# MEMORIAL MODIFICATIVO DO PROJETO DE RESTAURO DO IAB

Documentação complementar do processo 59862/2009 do CONDEPHAAT  
e 2009-0.196.106-6 do CONPRESP  
RRT: 1656091

O presente memorial apresenta justificativa para revisão do projeto de restauro do edifício do IAB, aprovado pelo CONDEPHAAT pelo processo 59862/2009 e pelo CONPRES P processo 2009-0.196.106-6

Figura 11 - Marquise inferior - Planta de localização dos ralos de captação de águas - 1:200

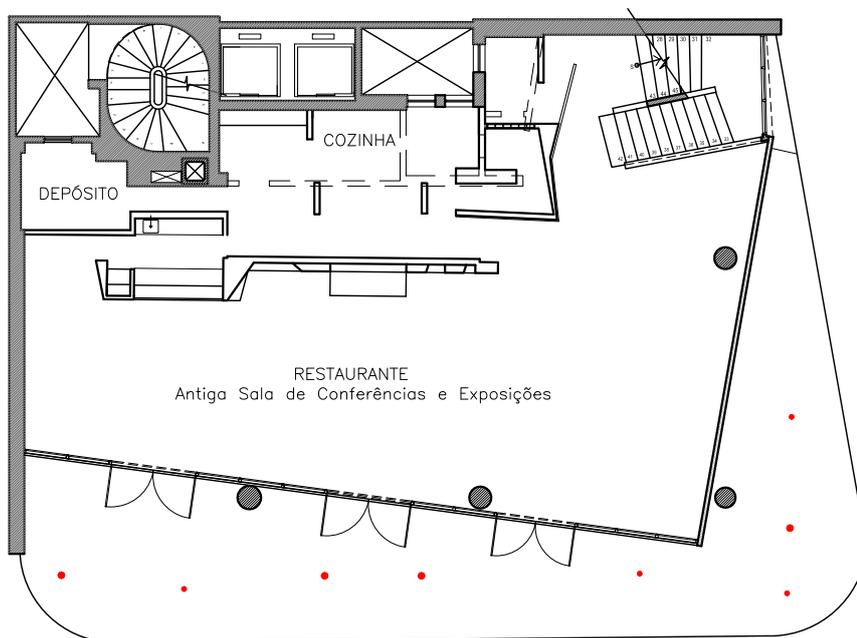
A proposta de intervenção considera a existência das jardineiras e a possibilidade de recuperar o sistema de captação de águas pluviais proposto originalmente. Desta forma, o novo piso proposto será assentado sobre o contrapiso da marquise e na área das jardineiras será instalado como “piso elevado” drenante com juntas abertas, permitindo a drenagem da água. (Figuras 30 e 31)

Figura 12 - Marquise superior - Planta de localização dos ralos de captação de águas - 1:200

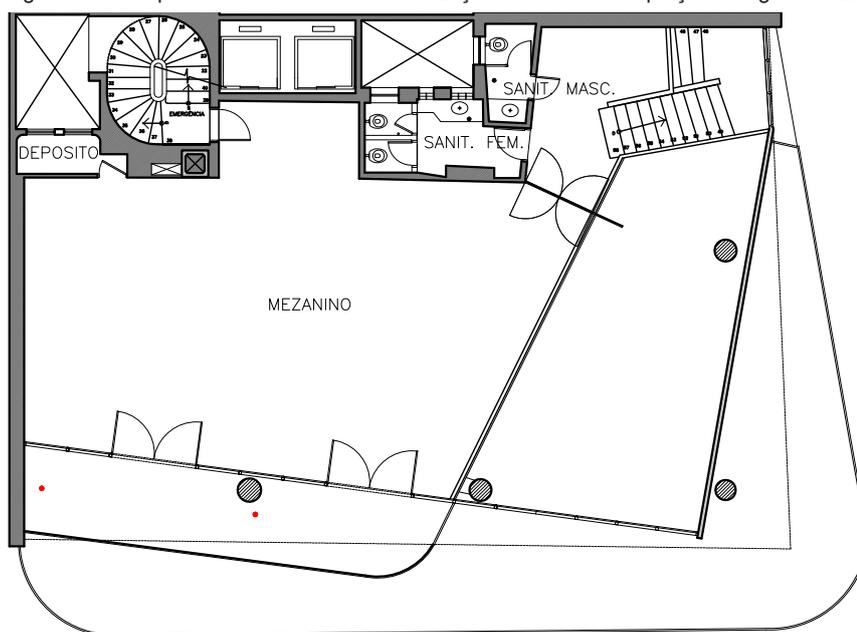
No caso da marquise superior, a captação de água pluvial também será feita a partir de piso elevado drenante.

Figura 20 - Planta do Terceiro Pavimento - Identificação das armaduras expostas - Escala 1:200

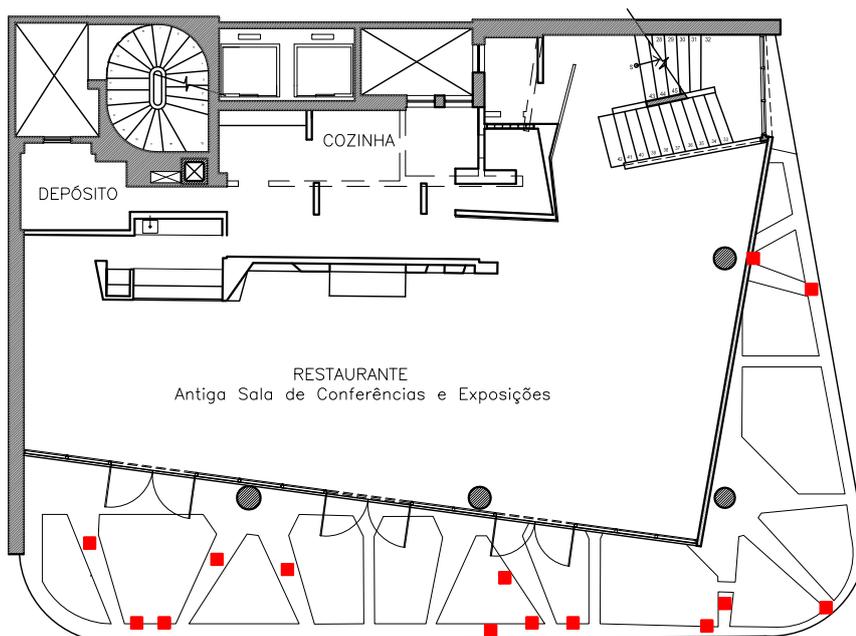
Em alguns pontos, tanto da marquise superior quanto da inferior, foi identificada armação exposta que será tratada com pintura monocomponente à base de resina epóxi rico em zinco, que agirá por efeito galvânico. (Produto Nitoprimer ZN – Fabricante Weber Saint-Gobain). Para a proteção mecânica desse tratamento da armadura, será utilizada uma argamassa bicomponente à base de cimento Portland, agregados finos, aditivos especiais e polímero acrílico. (Produto Anchormassa S2 – Fabricante Weber Saint-Gobain).

Figura 30 - Planta de paginação do novo piso - 1:200

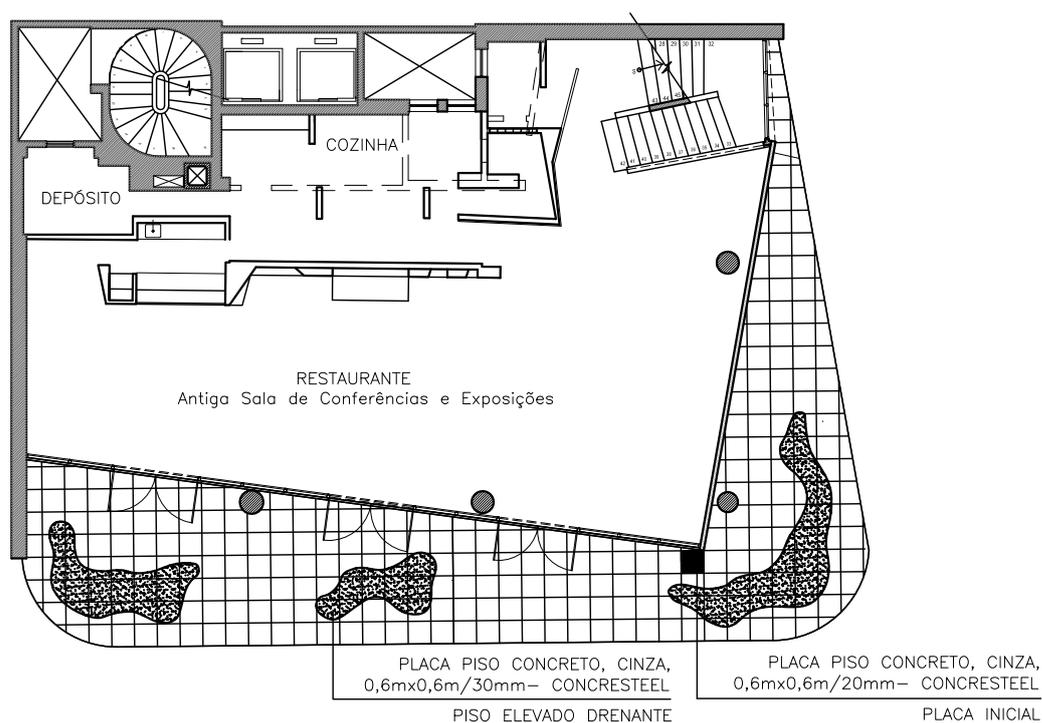
Optou-se por revestir as bordas da marquise com pastilha de vidro azul, remetendo a primeira camada aplicada. O piso da marquise receberá novo revestimento: placas pré-moldadas de concreto 60X60X2cm. Nas áreas onde havia jardineiras na marquise inferior, as placas de concreto serão elevadas para garantir o funcionamento do sistema de captação de águas pluviais, e suas medidas serão 60X60X3cm. Para a proteção das placas em concreto aparente, será utilizado um hidrofugante à base de silano-siloxano disperso em água. (Produto 40 W Fachada – Fabricante Weber Saint-Gobain)

Figura 31 - Corte estrutura - Jardineiras  
Corte esquemático | Situação proposta - 1:25

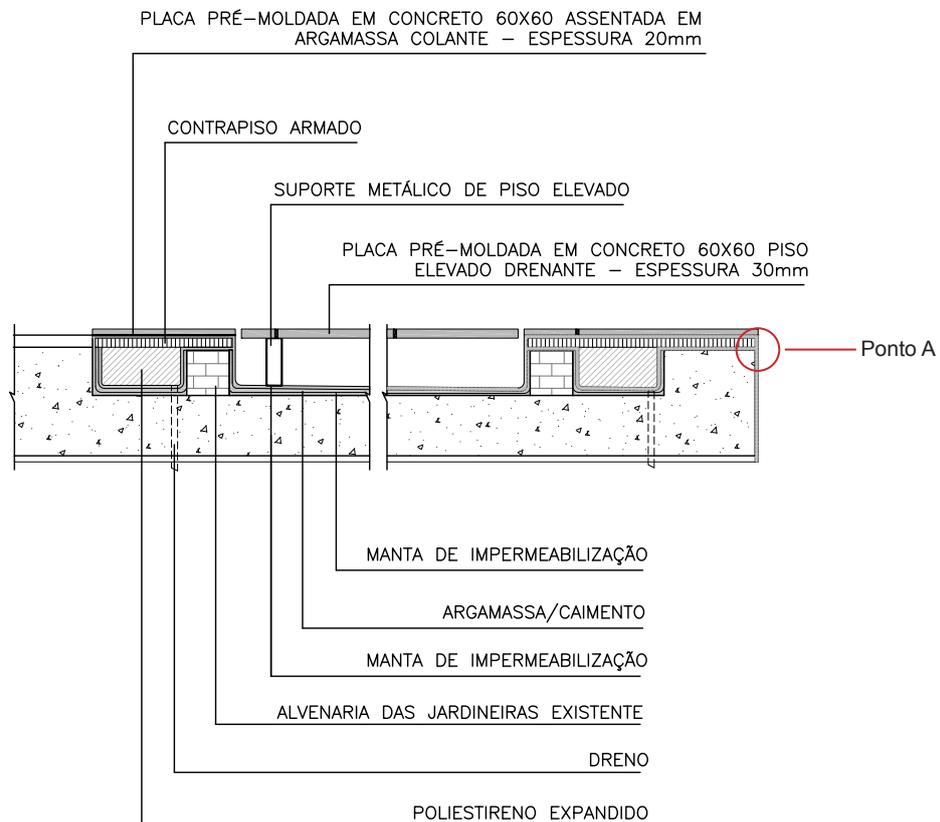
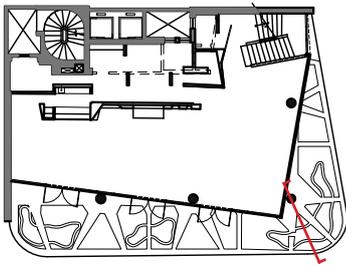
O sistema de impermeabilização da marquise será feito com impermeabilizante flexível e elástico bicomponente (Produto Tecplus Lastic Quartzolit - Fabricante Weber Saint Gobain). A fim de evitar o rompimento da camada de impermeabilização da marquise no encontro do contra-piso com a estrutura de concreto, será utilizado selante à base de poliuretano (Produto Anchartec PU30 – Fabricante Weber Saint Gobain), não havendo rejunte entre as placas de vidrotil nesse ponto crítico (Figura 31 - Ponto A). Na área dos caixões perdidos serão feitas duas camadas de impermeabilização. A primeira diretamente na laje de fundo e a segunda sobre o novo contra-piso. A fim de garantir o controle do sistema de impermeabilização da marquise, está prevista a inserção de drenos na laje inferior: caso ocorram problemas futuros com a impermeabilização da superfície superior, o dreno trabalha no sentido de evitar o acúmulo de água na estrutura por um lado e serve também como indicador do problema existente.

Figura 41 - Esquema das tubulações de esgoto que não dependem mais da bomba de recalque no subsolo

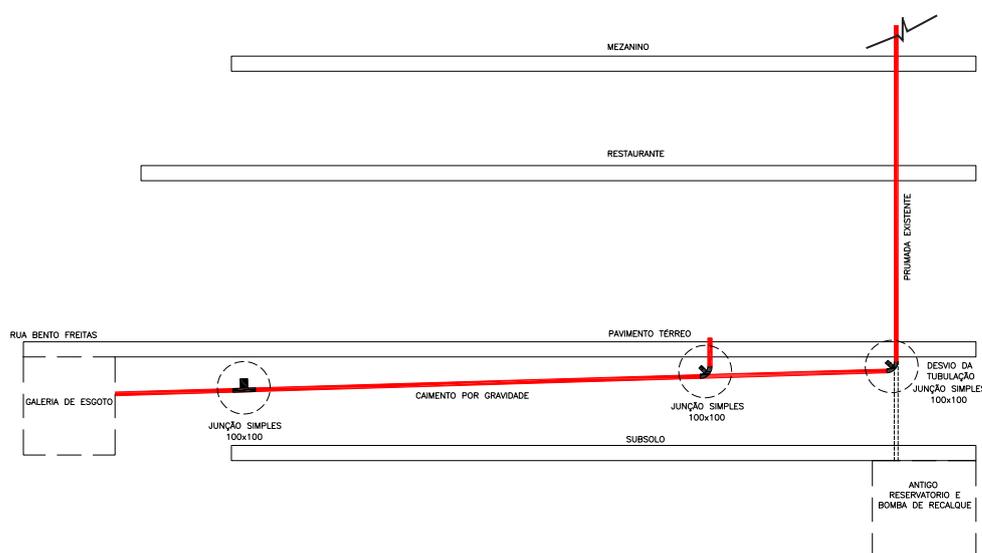
A tubulação de esgoto será desviada diretamente para a galeria pública na cota do térreo, por gravidade. Neste momento não haverá nenhum ponto de água no subsolo. Caso futuramente haja necessidade de instalações hidráulicas neste pavimento, estas deverão ser recalçadas para a cota da galeria pública.

Figura 43 - Planta - Novos sanitários no térreo - 1:100

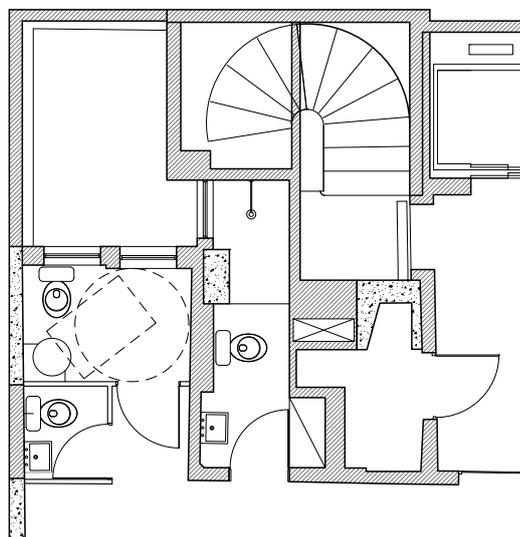
Estes banheiros serão reformados para sanar a questão da umidade e atender as normas de acessibilidade universal (será implantado sanitário acessível conforme NBR 9050).

Figura 47 - Elevação 2 (frontal) 1:100

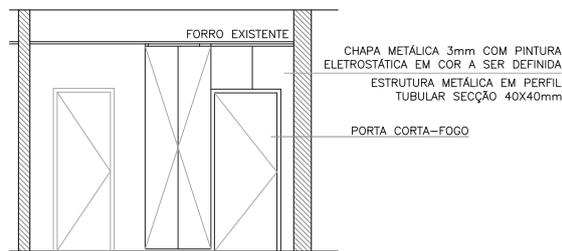
- A prumada de instalações elétricas do edifício está implantada nas alvenarias da escada, bem como os quadros de distribuição. Será necessária uma nova instalação elétrica para todo o edifício. A solução adotada é de implantação de um novo elemento metálico em todos os pavimentos do edifício na área comum, junto à circulação vertical. Aí serão instaladas as novas prumadas de elétrica, comunicação, ar condicionado, hidrantes e a porta corta fogo.
- O sanitário dos funcionários abre diretamente para dentro da escada, fato que não está dentro das normas e será resolvido com a reforma dos sanitários conforme item 2 deste memorial.

Figura 52 - Projeto executivo original - Detalhe da parede de tijolos do 3º pavimento  
Acervo FAUUSP

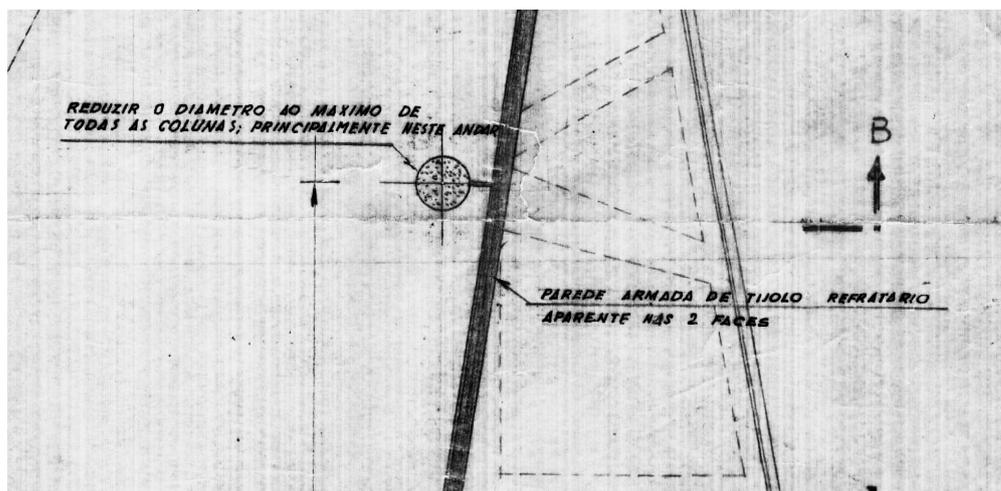
O estudo dos projetos revelou que a sustentação da parede se dá por uma armação metálica amarrada aos pilares por meio de tirantes, que serão tratados com tinta à base de poliuretano alifático modificado com acrílico. (Produto Fosthane 202 – Fabricante Weber Saint Gobain).
